**INFORME DE ASESORÍA
LM-AT-181-10**

**EVALUACIÓN DE SEGURIDAD VIAL
RUTA NACIONAL N°27,
PROYECTO DE CONCESIÓN SAN JOSÉ – CALDERA:
FACILIDADES PEATONALES, CONDICIONES
LATERALES DE LA VÍA Y ASPECTOS DE LA GEOMETRÍA
DE LA CARRETERA**

Diciembre 2010

Figura Nº 2: Ubicación de pasarelas contempladas en el Contrato San José-Caldera que no se construyeron (Intercambio Est. 7+600).

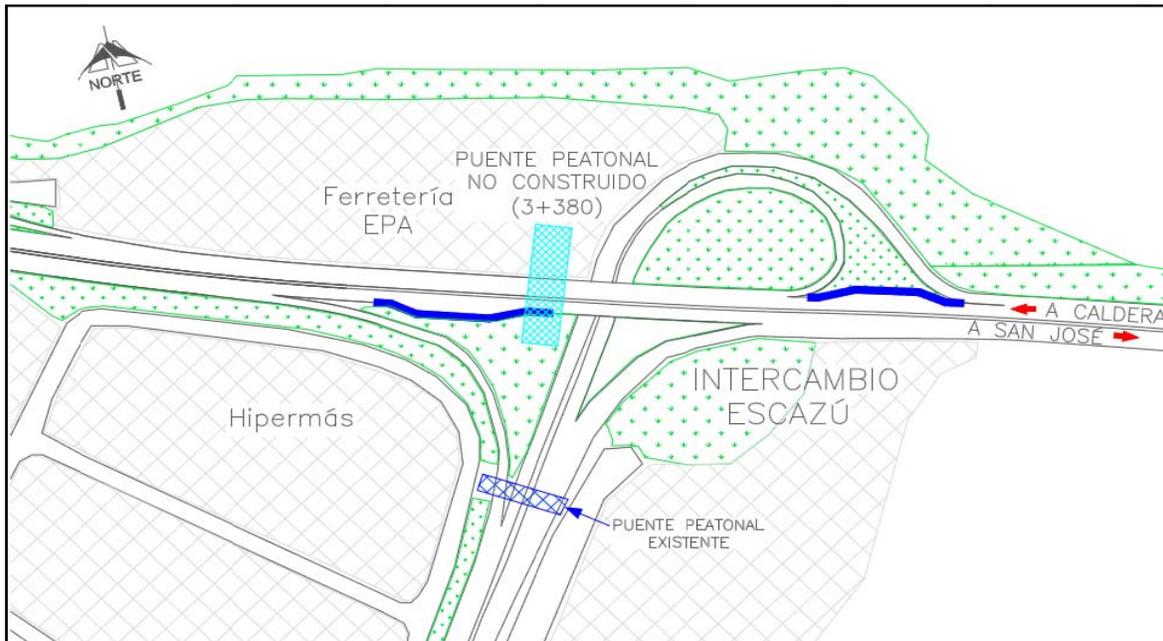
Tal como se establece en el informe de la Contraloría General de la República (DFOE-OP-IF-13-2010), se eliminaron algunos puentes peatonales, pero no se realizaron los estudios técnicos que justificaran su exclusión, ni se implementaron otras medidas para mitigar sus efectos. En las Figuras N°2 a la N°5 se pueden observar los puntos en los cuales no se construyeron los puentes peatonales.

Figura N° 6.a: Primera alternativa de cruce para el peatón que llega a la parada de bus ubicada en sentido San José-Caldera (Est. 3+180).

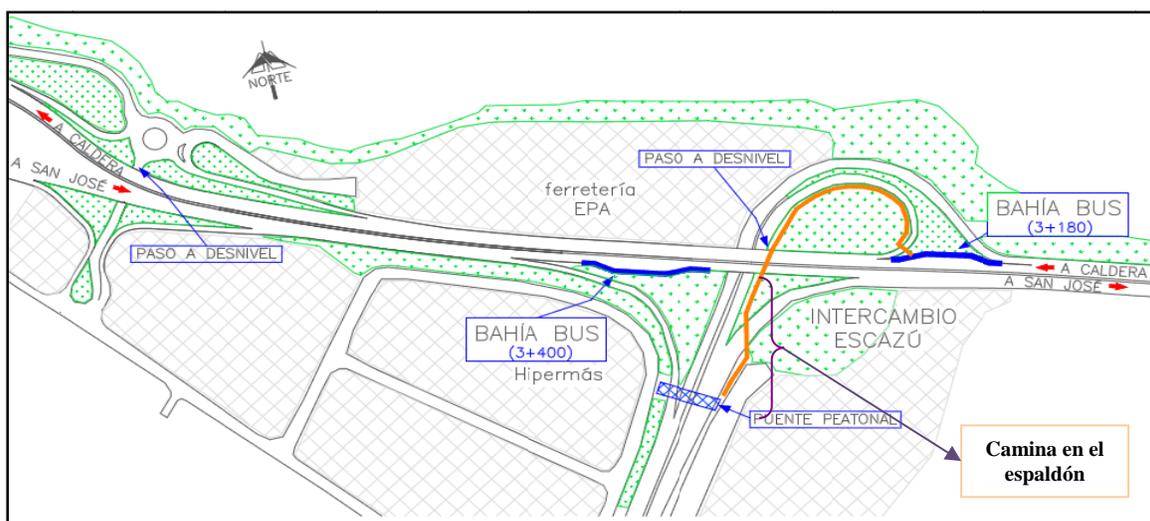
Para el caso de la Alternativa 1, algunos de los peatones caminan por el espaldón en un tramo de la rampa del intercambio (Figura N°6.a).

Figura N° 7: Segunda alternativa de cruce para el peatón que llega a la parada de bus ubicada en sentido San José-Caldera (Est. 3+180).

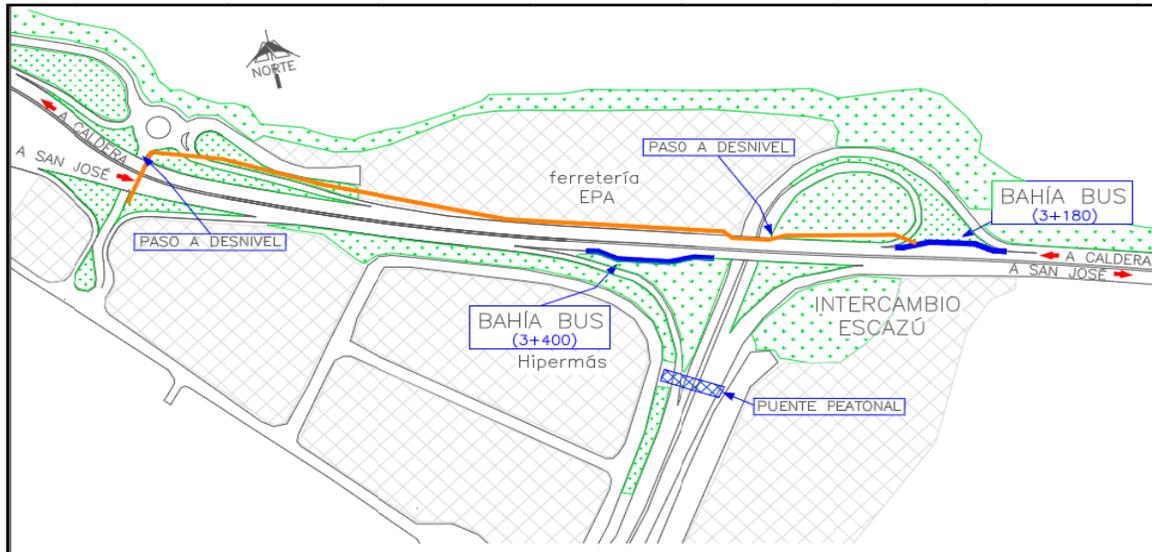
Según la alternativa 2, mostrada en la Figura N°7, a pesar de que existen señales de reglamentación que indican que no deben transitar peatones por la calzada, los peatones deben caminar en ciertos tramos para poder llegar hacia la parada de buses. En las Fotografías N° 3 y N° 4, se muestran ejemplos de los peatones caminando por el espaldón para poder llegar a la parada ubicada en el estacionamiento 3+180.

Figura N° 8: Tercera alternativa de cruce para el peatón que llega a la parada de bus ubicada en sentido San José-Caldera (Est. 3+180).

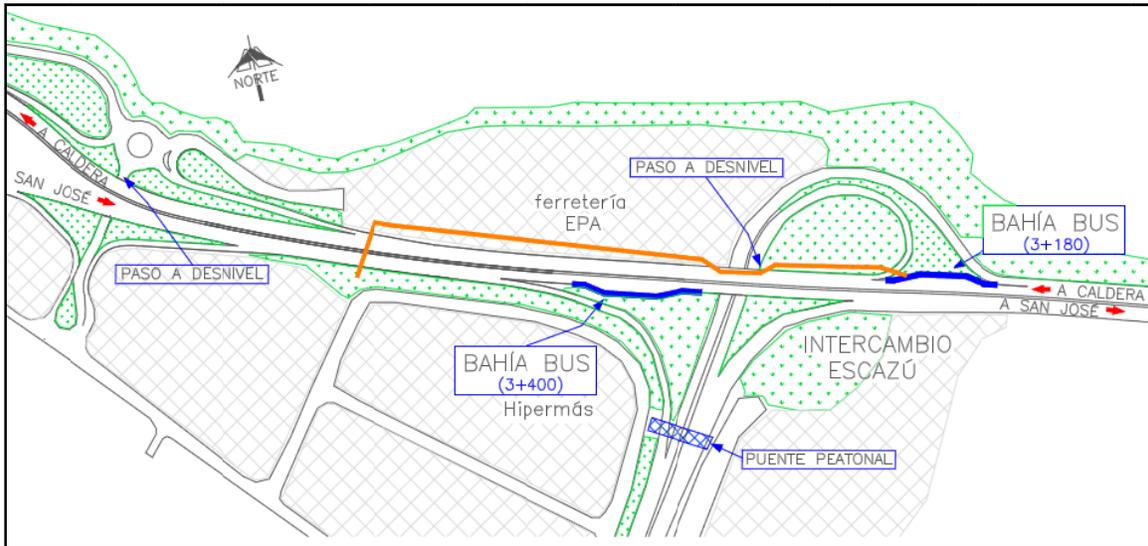
En el caso de la Alternativa 3, los peatones también caminan un tramo sobre el espaldón y luego deben esperar en la barrera New Jersey para poder cruzar la calzada. Lo cual tiene asociado un mayor riesgo de atropello.

Figura N° 10: Ubicación de la bahía de bus construida y de las paradas de bus en el Intercambio a Guachipelín.

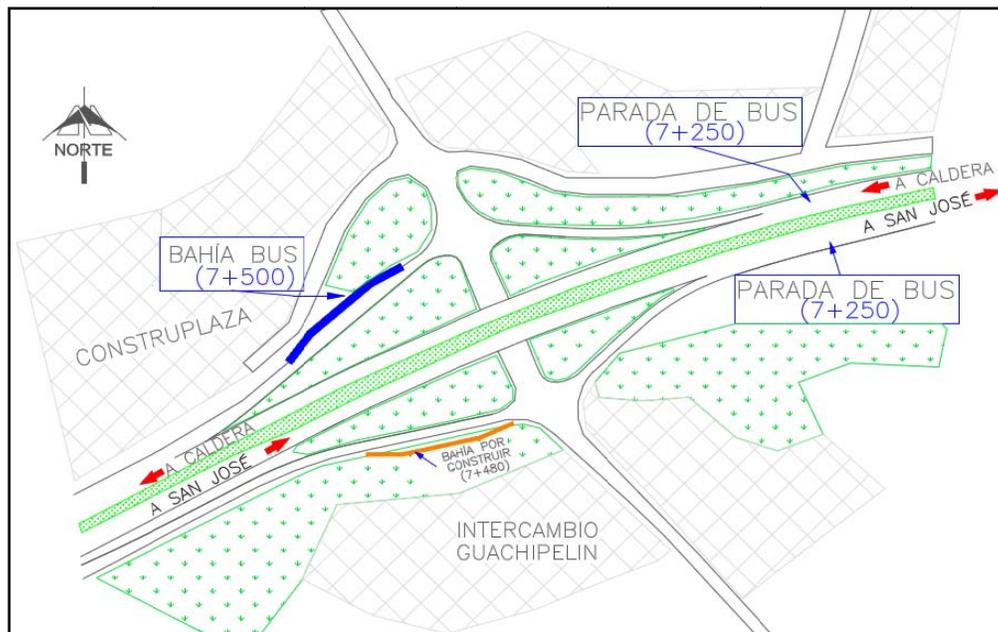
En el caso del intercambio a Guachipelín, sólo se construyó la bahía de buses del lado derecho (en sentido San José-Caldera, Est. 7+500), ubicada en la rampa de entrada hacia la Ruta N°27. En el sentido Caldera – San José, aún no se ha construido la bahía.

A pesar de la construcción de la bahía en la rampa de entrada a la carretera, los buses siguen parando sobre la vía principal y los peatones cruzan en forma directa la Ruta N°27. En la Figura N° 10 se muestra la ubicación de la bahía de buses construida y de los sitios donde paran los buses.

La Administración debería procurar que se construya la bahía en el lado izquierdo de la carretera (Est. 7+500), tal como se muestra en la Figura N°10, y que los autobuses paren en las bahías, de modo que los peatones se bajen en las rampas y utilicen el paso a desnivel para cruzar.

Figura N° 11: Intercambio a Coyolar. Las bahías de bus están ubicadas en los estacionamientos 57+500 y 57+660.

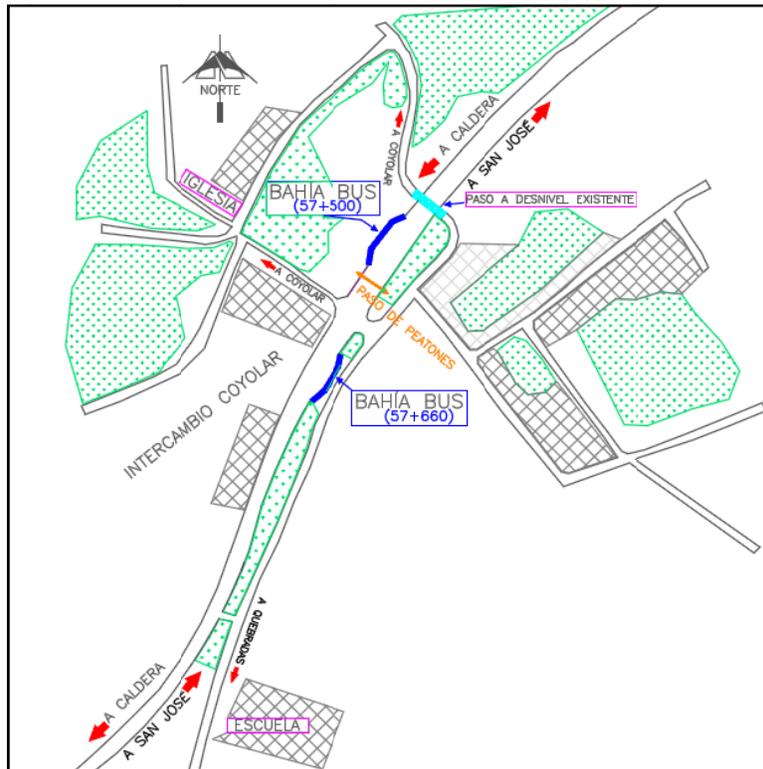
De acuerdo con las visitas realizadas al proyecto, se identificaron algunos sitios en la Sección III donde los peatones cruzan en condiciones de riesgo de atropello. Así por ejemplo, en la localidad de Coyolar la carretera divide el pueblo, por lo que los peatones deben cruzar la Ruta N°27 para realizar las distintas actividades en la zona. A pesar de que existe un paso a desnivel, algunos peatones prefieren cruzar directamente,

resguardándose en la isla medianera. La geometría del tramo se muestra en la Figura N° 11.

El recorrido adicional que deben hacer los peatones para cruzar en el paso a desnivel, es de aproximadamente 250 m.

Figura N°13: Vista en planta de defensas laterales colocadas cerca del estacionamiento 15+320.

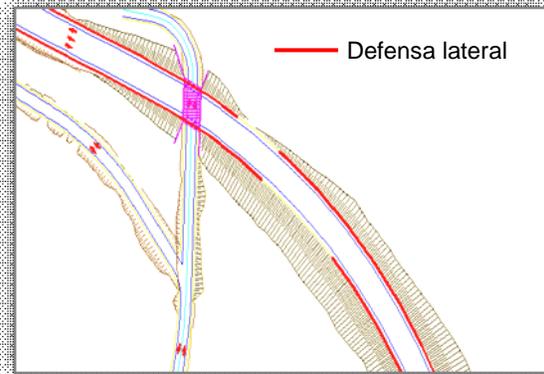
En el caso de curvas horizontales que no cuentan con una zona libre adecuada al margen, lo correcto es que la barrera se extienda a la largo de toda la curva, e incluso, continúe por un tramo adicional más allá de la curva. En la Fotografía N°34 y en la Figura N°13 se muestra que el guardavía no se extiende a lo largo de toda la curva, lo cual pone en riesgo a los vehículos que se salgan de la vía en ese punto (A Policy of Geometric Design, AASHTO 2001).

Figura N°14: Vista en planta de barrera medianera colocada en Est. 25+800 (Sentido San José-Caldera).

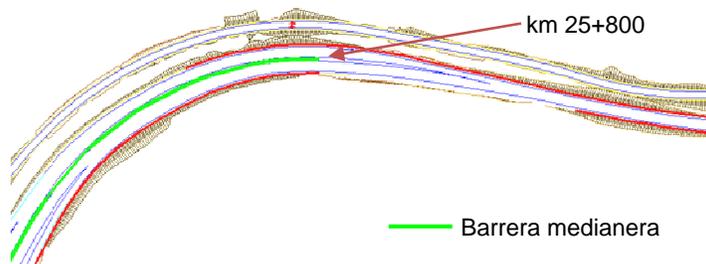
A modo de ejemplo, en la Figura N° 14 se puede observar la vista en planta del trazado geométrico de una sección de la carretera y la barrera medianera colocada a partir del kilómetro 25+800, la cual ha sido una de las que se encontró más colisionada. Se puede observar que la barrera medianera empieza justamente donde inicia el cambio de curvatura, dejando el terminal de la barrera en un punto donde fácilmente puede ser impactado. Lo recomendable en este caso es extender la barrera más allá del inicio de la curva horizontal para que el terminal no quede en un punto peligroso para los conductores.

La extensión de la barrera medianera mejorará las condiciones de visibilidad para los conductores; pero adicionalmente, como posible medida de mitigación para reducir la severidad del accidente ante una colisión contra las barreras medianeras; es la colocación de amortiguadores de impacto que como su nombre lo indica, estos sistemas se comportan como atenuadores de impactos frontales. En la Fotografía N°41 se muestra un ejemplo de cómo debería protegerse un terminal de la barrera medianera.

Figura N°15: Carril de transición. Est. 19+400.

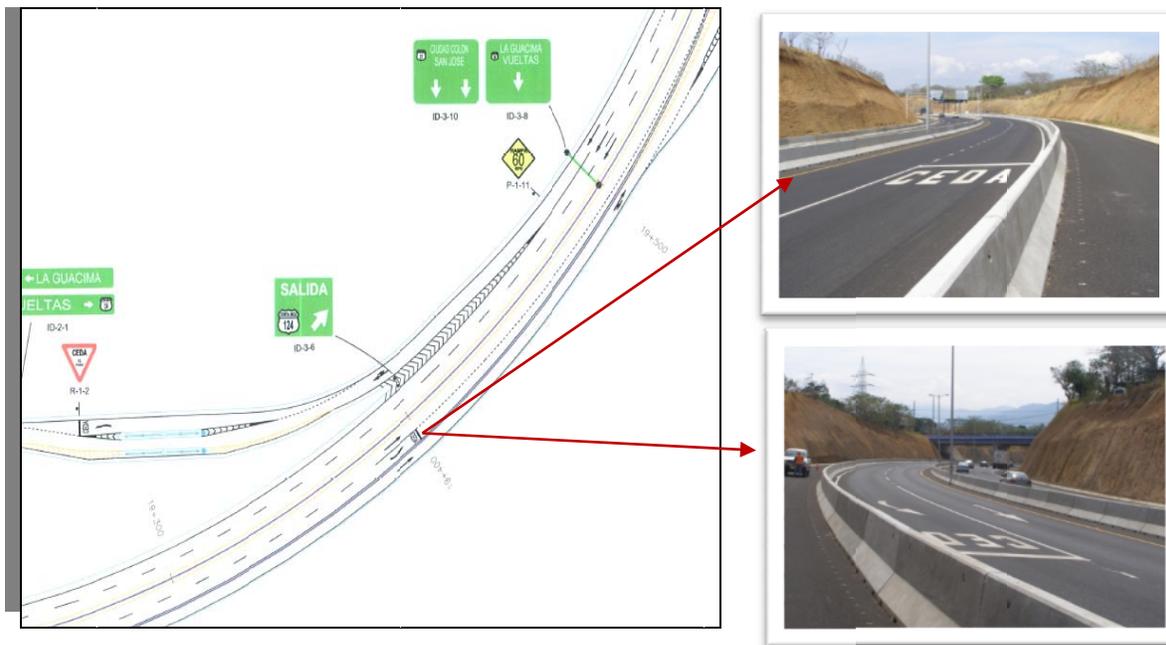
En este proyecto de concesión de obra pública, existen numerosos carriles de transición que tienen estas características y toman por sorpresa al conductor. Se recomienda que a nivel de diseño se analice y se ejecuten las correcciones que sean factibles. De no poder efectuar alguna modificación mayor, se puede mitigar la situación incrementando la señalización para que el conductor conozca oportunamente que se avecina una reducción de carril.

Por ejemplo, en la Figura N° 15, se puede observar un ejemplo de un carril de transición que se ubica en el estacionamiento 19+400, en donde la transición no brinda la visibilidad adecuada al conductor para incorporarse con normalidad al carril. El ángulo de visibilidad que se produce al mirar por el espejo retrovisor es reducido y crea un punto ciego que imposibilita observar al vehículo que transita en el carril interno. La solución en este tipo de casos es iniciar la transición antes, es decir, en el alineamiento tangencial de la curva horizontal, para proveer mayor visibilidad a los conductores.
